# **ENQUÊTE PREALABLE A LA DECLARATION D'UTILITE PUBLIQUE**

## **PROJET DE RESTRUCTURATION ET DE REAMENAGEMENT DES ESPACES PUBLICS ET INFRASTRUCTURES SUR LA PARTIE OUEST DU PÔLE D'ECHANGES MULTIMODAL (PEM) DE LA PART DIEU A LYON**

### **RAPPORT DU COMMISSAIRE ENQUÊTEUR**

16 mai 2017

**Profil en long de la sortie vers la rue Servient**

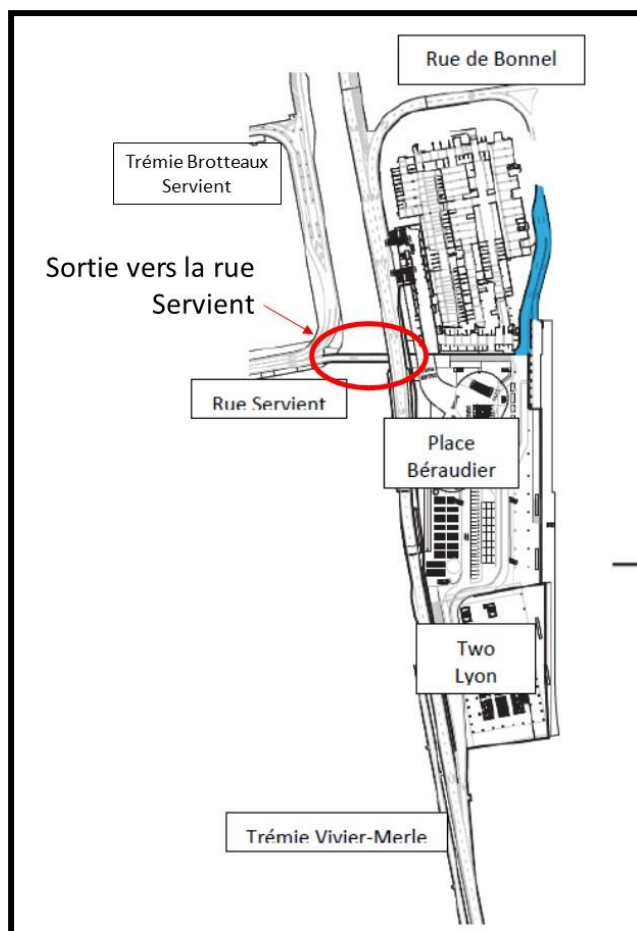
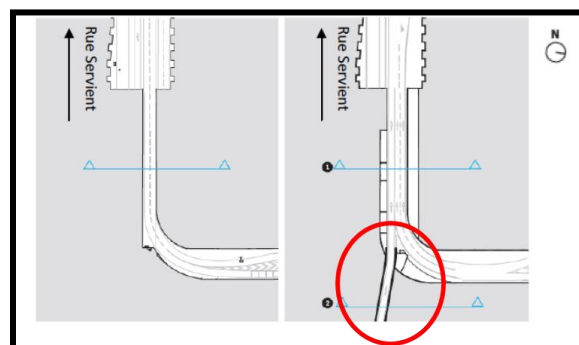
**5.5** Le parking Béraudier est présenté tantôt comme le parking réservé à Two Lyon, tantôt comme un parking public dont une partie serait réservée aux usagers de Two Lyon (Bureaux, hôtels ?). Le flux de déplacements qu'il devrait engendrer ne semble pas pris en compte pour son importance réelle. Son accès partagé avec celui de la place basse est également critiqué (conflit avec les deux roues). La sortie sur la rue Servient est très imprécise.

La sortie sur la rue Servient est décrite page 158 de l'étude d'impact.

**Insertion de la sortie dans la trémie Brotteaux-Servient**

## A. FAÇADE DE LA GARE ET PLACE BÉRAUDIER

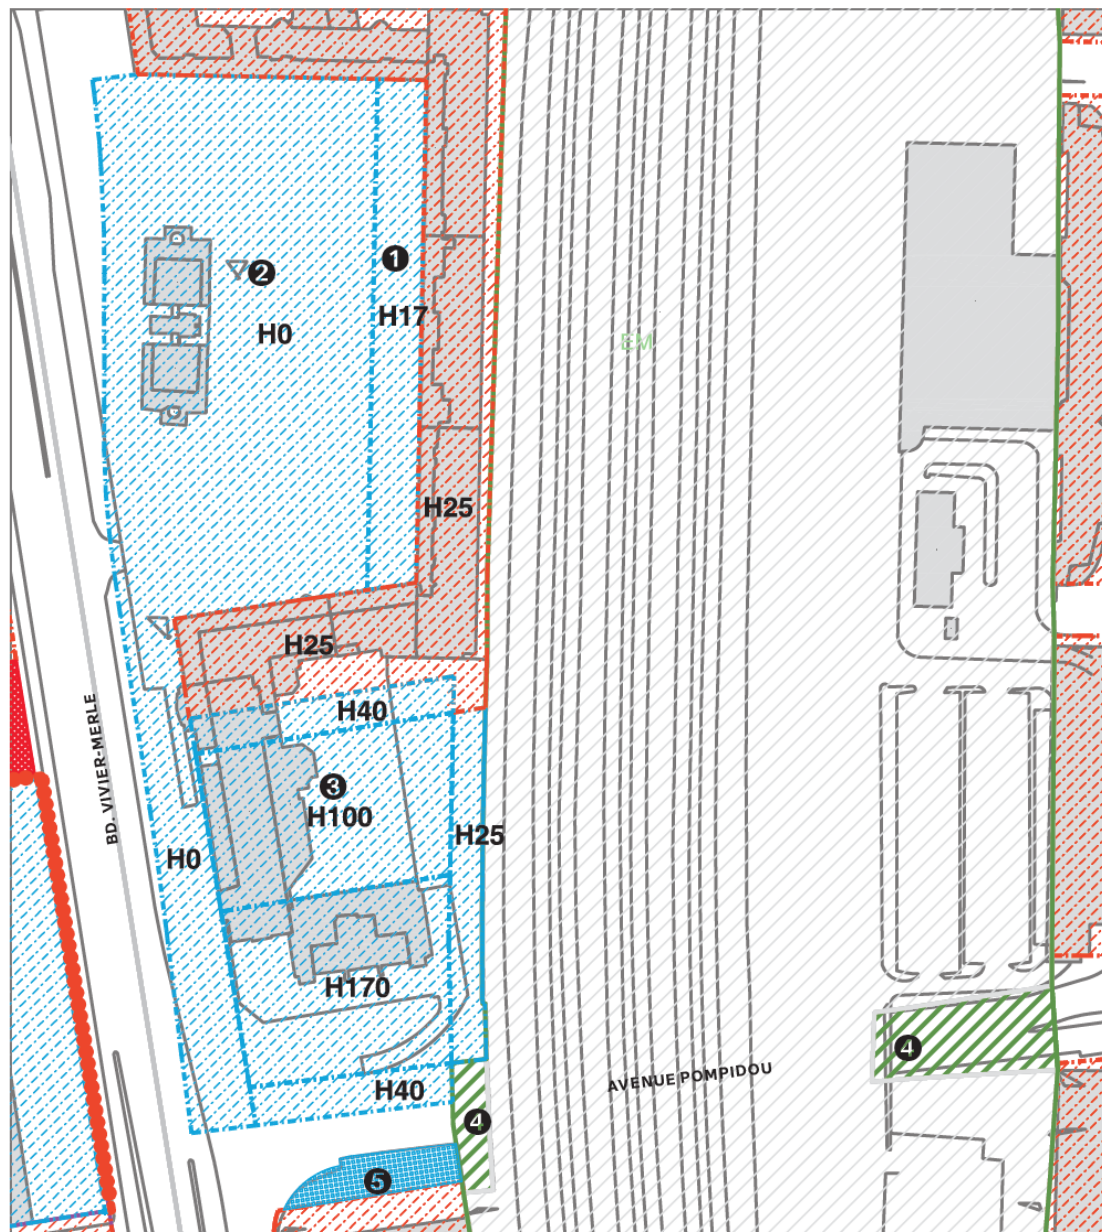
**5.7** Certaines observations contestent l'approche paysagère du projet (Skyline), en soulignant les risques de déclassement de la ville de Lyon en matière de patrimoine mondial de l'UNESCO. Mais plus précisément, certains récusent la construction de la tour Two Lyon, l'augmentation du nombre de m<sup>2</sup> de bureaux, la diminution du nombre de logements, l'augmentation de la pollution, l'absence d'espaces verts, un parti architectural et urbain aberrant. La modification du règlement n°11 du PLU semble avoir fait l'objet de nombreuses contestations, quant à la modification simplifiée n°7, il serait intéressant de savoir s'il y a eu des observations et lesquelles.

- ① Extension du polygone pour la nouvelle galerie et façade de la gare
- ② Polygone à H0 sur l'ensemble de la place Béraudier afin de construire une place basse animée et des fonctionnalités liées à la mobilité en sous-sol.

### Le trajet actuel des taxis

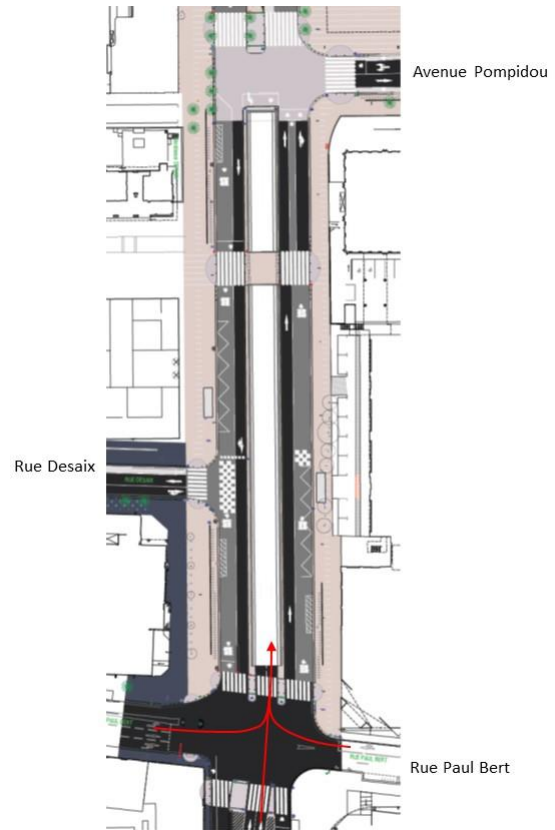
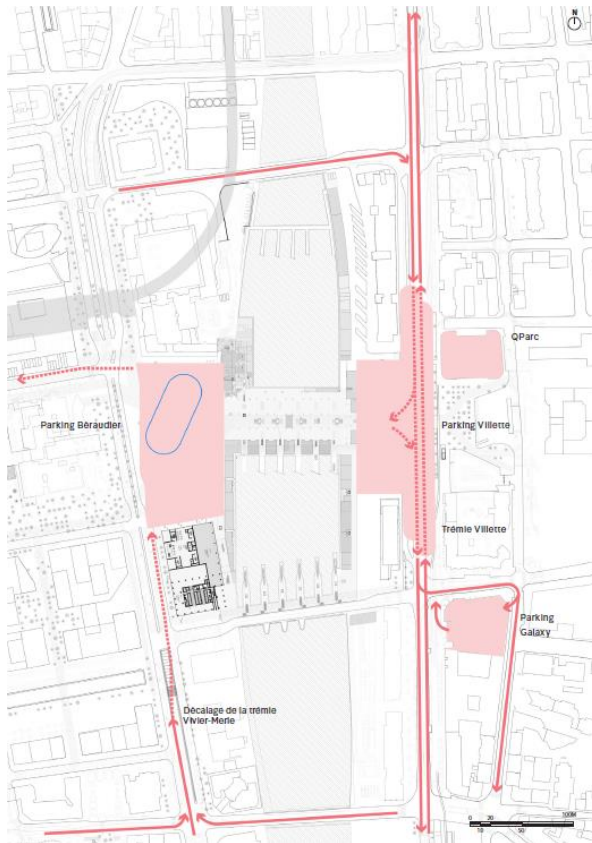
**5.15** Après l'envoi du Procès-verbal de synthèse, j'ai aussi demandé certaines précisions au maître d'ouvrage : les trajets prévus (VP et taxis) pour les accès au parking Béraudier et, sur plan, l'emplacement exact du début de la trémie sous Vivier Merle et du débranchement vers le parking, confirmant que les taxis en provenance de l'ouest ne pourront arriver que par un tourne-à-gauche à partir de la rue Paul Bert, sauf à contourner tout le quartier par le cours Lafayette et le Bd de la Villette.

*Les itinéraires futurs d'accès VP aux parkings Gare (dont Béraudier, côté ouest)*

*Emplacement de la nouvelle trémie Vivier Merle, accessible depuis la rue Paul Bert et le sud du boulevard Vivier Merle*

*L'accès au parking Béraudier sera par la trémie Vivier Merle, et non par la rue de Bonnel. La sortie vers Bonnel, au niveau -1, est accessible seulement depuis la station taxis de la place basse et la zone de livraisons. Les plans de l'étude d'impact sont cohérents.*
